## Schemat zamiany modeli sterowników STAG 400.4 DPI

### Diagram of STAG 400.4 DPI models exchange

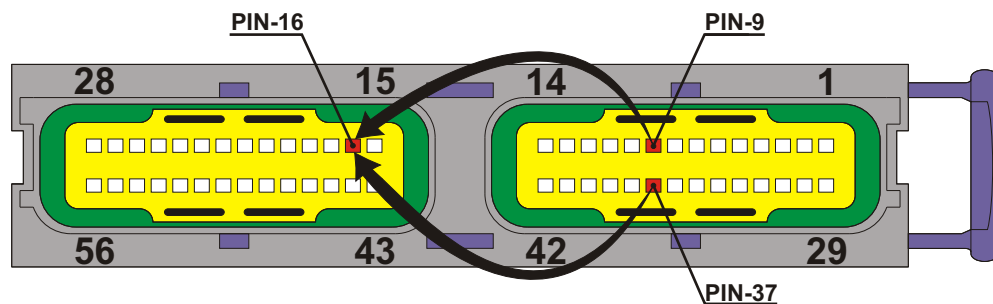
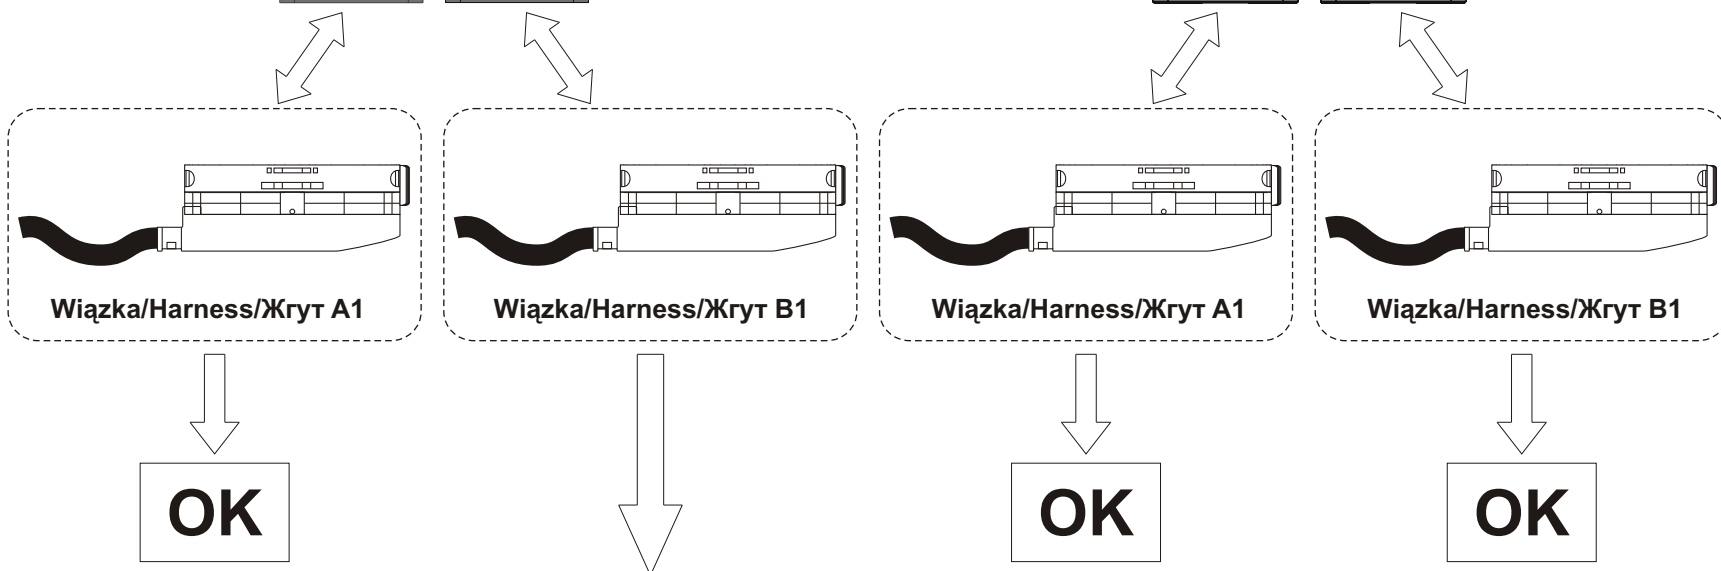
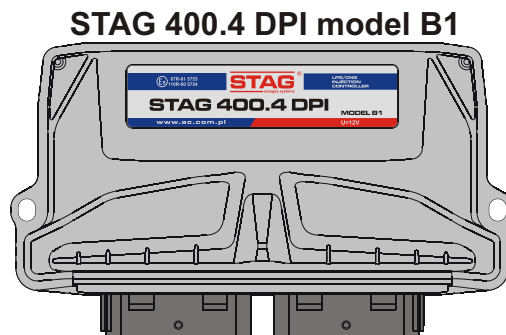
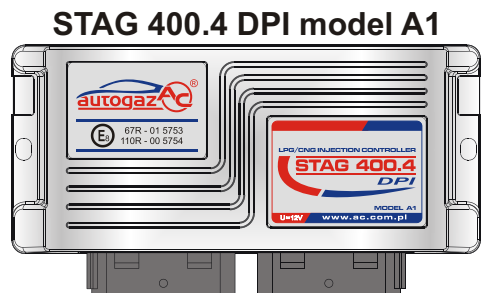
W przypadku konieczności podłączenia sterownika STAG 400.4 DPI model A1 do wiązki dedykowanej dla sterownika STAG 400.4 DPI model B1 należy dokonać przeróbki wiązki. W tym celu należy ze złącza wiązki wypiąć przewody obsadzone w pinach 9 i 37 i połączyć je z przewodem obsadzonym w pinie nr 16.

It is necessary to make changes in harness in the case of connecting controller STAG 400.4 DPI model A1 to the harness dedicated to controller STAG 400.4 DPI model B1. In this situation wires from harness staffed in pins numbers 9 and 37 should be taken out and connected with wire staffed in pin number 16.

Если происходит необходимость подключения блока управления STAG 400.4 DPI модель A1 к жгуту предназначенному блоку 400.4 DPI модель B1 надо сделать переделку жгута. Для этой цели надо отсоединить проводку с пином 9 и 37 и соединить в проводке с пином 16.
